Dringende Sicherheitsinformation

Austausch des Netzteils bei Pflegebetten der Ecofit-Reihe

12.04.2024

Steckernetzteil SMPS - PS1102

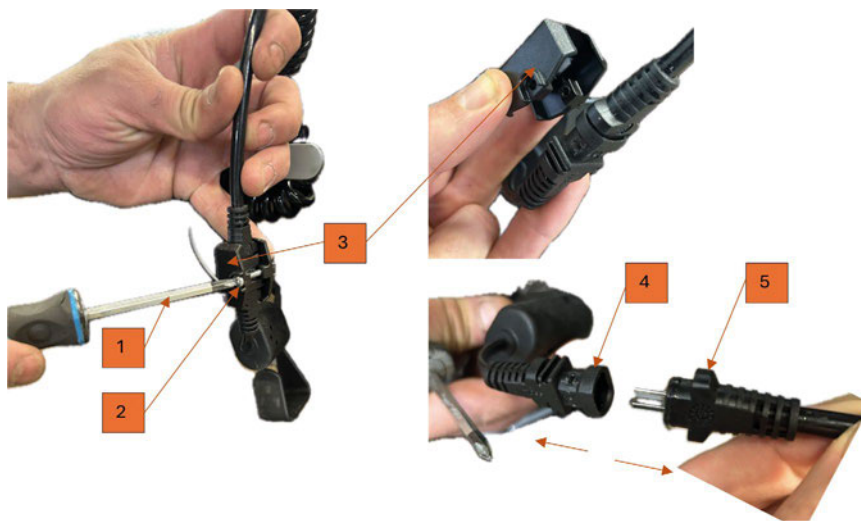
Dies betrifft ausschließlich die Ecofit-Pflegebetten mit dem verbauten Netzteil **MC 115L-90-EU** (Hersteller limoss GmbH) und einer Ausgangsspannung von **35V**. In der beigefügten Liste werden die Seriennummern aller Produkte aufgeführt (siehe Deckblatt), bei denen ein Austausch des Netztesiles notwendig ist.

In einem Test durch ein externes Testinstitut wurde festgestellt, dass die Möglichkeit einer normativen Grenzwertüberschreitung der leitungsgebundenen Emission bestehen kann. Diese Überschreitung kann bei der Anwendung mit einer Belastung über 185kg auftreten.

Um zweifelsfrei sicherzustellen, dass die Grenzwerte auch bei einer Sicheren Arbeitslast von 220kg eingehalten werden, haben wir in Zusammenarbeit mit unserem Lieferanten ein neues Netzteil entwickelt. Selbstverständlich haben wir die Produktion aktueller Betten in der Zwischenzeit auf das neue Netzteil umgestellt und liefern Ihnen neue Produkte seit dem 01.03.2024 nur noch in aktualisierter Bauart zu.

Bitte tauschen Sie bei Pflegebetten der Ecofit-Reihe in Ihrem Bestand oder bei der nächsten Wartung das Netzteil MC115L-90-EU gegen das von tecfor care kostenfrei zur Verfügung gestellte Netzteil PS1102 aus. Eine Anleitung zum Austausch finden Sie im Anhang dieses Schreibens.

1. Um das bisherige verbaute Netzteil zu demontieren, müssen Sie mit einem Kreuzschlitzschraubendreher (1) die Schraube (2) an der Sicherungskappe der Steckerverbindung lösen.
2. Anschließend können Sie die Schutzkappe (3) mit geringem Kraftaufwand herausnehmen.
3. Jetzt lösen Sie die Steckerverbindung (4+5) durch Ziehen in entgegengesetzte Richtung.

1. Nehmen Sie den neuen Stecker aus dem Lieferumfang und montieren es in entgegengesetzter Richtung, wie unter Abschnitt „Demontage“ beschrieben.
2. Nachdem die Schritte 3-1 durchgeführt wurden, ist das Netzteil einsatzfähig und kann wieder an das Stromnetz angeschlossen werden.
